Arkivsak: 2026/2052

Planens navn: Reguleringsplan for Porsgrunn sentrum sør

PlanID: 383

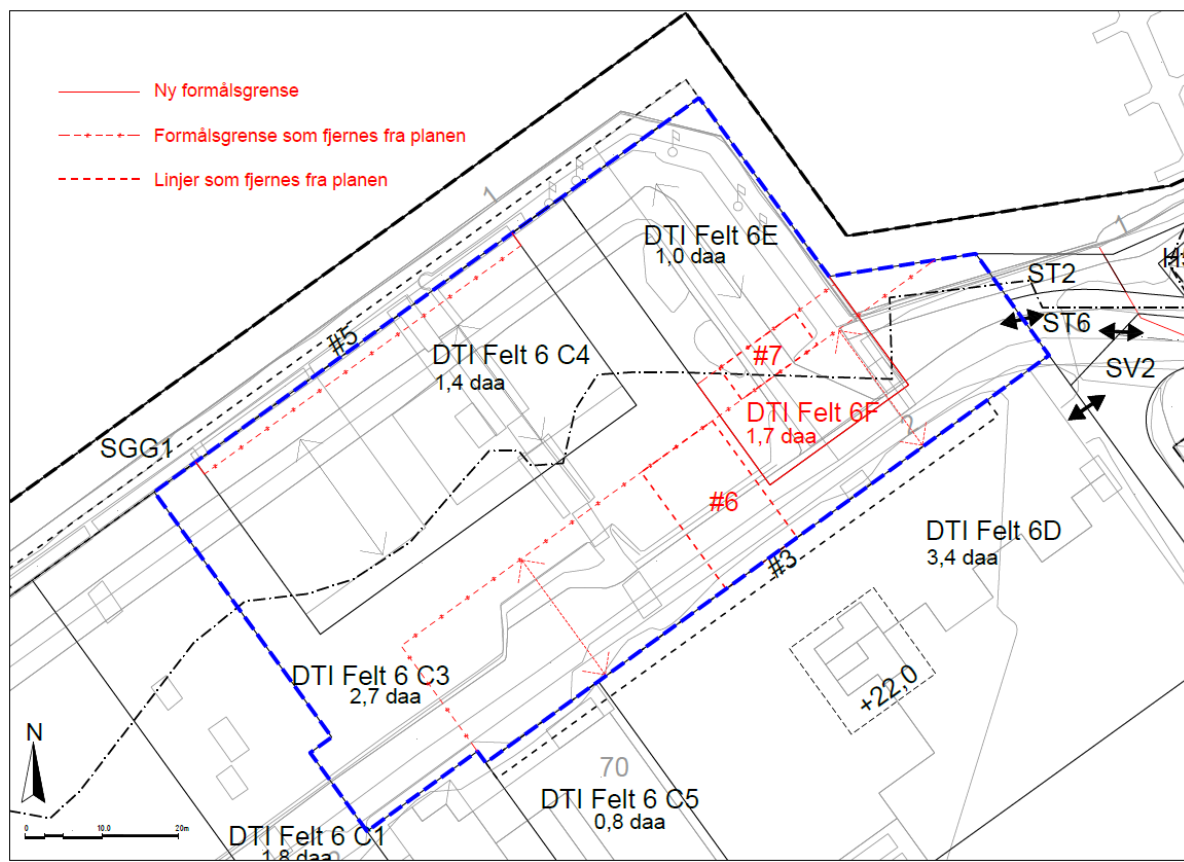
Opprinnelig mulighetsstudie viste et bygg på felt E, med midtkorridor og ensidige leiligheter mot veien og broen. Videre prosjektering etter forrige endring har avdekket at støynivået er for høyt mot den aktuelle fasaden, og det ikke vil la seg gjøre å plassere ensidige leiligheter mot veien. Bygget er derfor omprosjektert med svalgang, som går over til en lukket korridor mot støysiden. Leilighetene får da en fasade mot stille side, og trapp og heis blir plassert i forbindelse med korridor i fasade mot støysiden for å skjerme boenhetene mot støy.

Utsnitt av gjeldende plan og endret plan

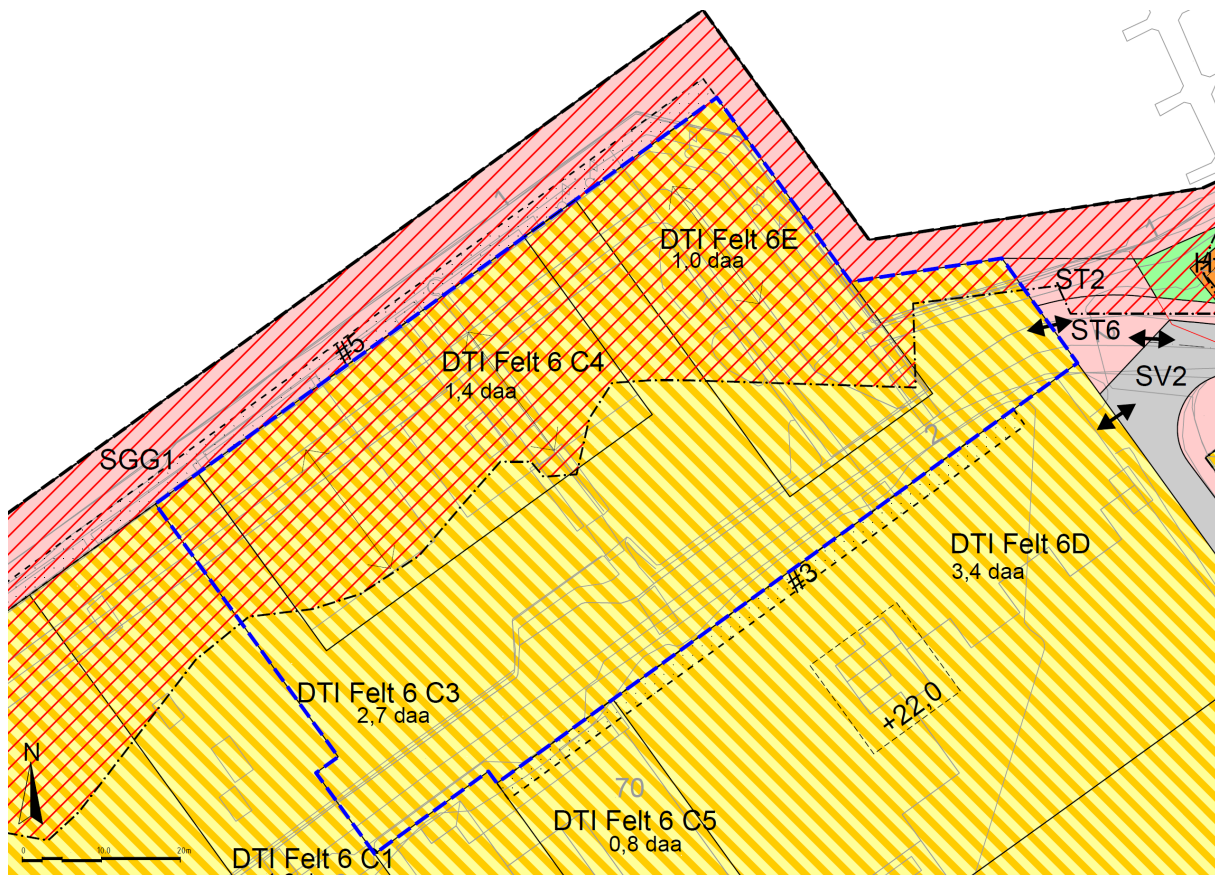
Planendringen omfatter deler av felt 6, herunder felt 6C3, 6C4, 6E og 6F i gjeldende plankart. I plankart tar endring for seg fjerning av felt F, ettersom denne bebyggelsen ikke er ønskelig å videreføre. Det bruksarealet som forsvinner som følge av at felt F fjernes, kompenseres delvis med økt byggehøyde på felt C4 og E. I tillegg utvides Felt E bakover (vekk fra elva). På gjeldende plankart går ikke felt C4 helt frem til SGG1. Samtidig tillates det utkraging av bebyggelsen i C4 innenfor bestemmelseområde #5. Det antas at dette er en feil, og dette foreslås nå rettet ved at C4 trekkes frem til SGG1.

I reguleringsbestemmelsene er det hovedsakelig føringer knyttet til felt F som endres ettersom feltet fjernes, samt at møne- og gesimshøyde foreslås økt på bebyggelse innenfor felt C4 og E. Bestemmelseområdene #6 innenfor felt C3 og #7 innenfor F, som henholdsvis tok for seg åpning i bygningsstrukturen og gangbro, foreslås fjernet ettersom felt F utgår.
